MARADI, ZINDER ET DIFFA

**RAPPORT DE REVUE INDEPENDANTE DE LA MATERIALITE PHYSIQUE DES MARCHES
PUBLICS**

Gestion budgétaire 2015

**Rapport de synthèse
Final**

■ Illustrations photographiques

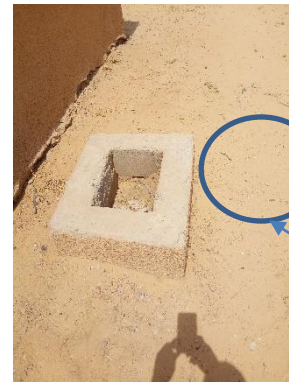
- Manque des feutres bitumineux entre les tubes carrés et la tôle,
- Présence des fissures sur les murs ;
- Les travaux d'enduits ont été mal soignés et l'enduit pas bien arrosé, (décollement d'enduits et friable) ;

- Le soubassement est à nu à certains endroits, ce qui dénote une érosion à ces niveaux ;
- Les PVC d'aération ne doivent pas être encastrés dans le mur et doivent comportés un té à leur extrémité supérieure,

- Manque de dalle de fosse dans un des compartiments ;
- Manque de couvercle sur le regard ;
- Enduits non exécuté à l'intérieur des fosses et des regards,

- La chape bouchardée a été mal exécutée ;
- Le principe de fonctionnement des latrines sèches à 2 trous par compartiment n'est pas respecté (l'un des trous doit être bouché et lorsque le premier est rempli, on ouvre le deuxième de sorte qu'après 6 mois les agrégats puissent être utilisés comme engrais et le cycle recommence) ;

- Les poses pieds ne sont pas réalisées ;

- La tête du robinet du réservoir de lave main est enlevée,
- Grilles anti vermines manquantes ;
- Mur trop petit ;
- Pose des briques creuses au-dessus de la tôle au lieu d'un béton de couronnement.

- les dispositions doivent être prises pour que toutes les malfaçons citées soient corrigées avant la réception définitive
- il a été prévu une aération de la fosse au moyen des claustras, ce qui ne doit pas l'être pour un bon fonctionnement de l'ouvrage surtout que des PVC d'aérations ont été prévus

Teinte d'enduits différente

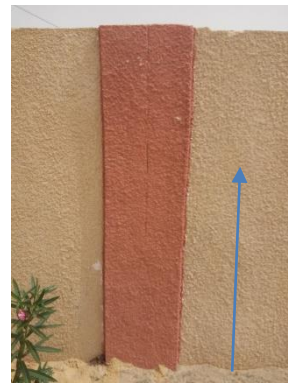
- Des fissures observées sur le mur ;
- L'enduit tyrolien présente une surface trop rugueuse ce qui dénote un mauvais réglage de l'appareil de projection ;
- La finition (raccordements) des poteaux à l'entrée est mal faite ;
- Décollement à certains endroits de l'enduit tyrolien sur le mur.

Des dispositions doivent être prises pour que toutes les malfaçons citées soient corrigées avant la réception définitive.
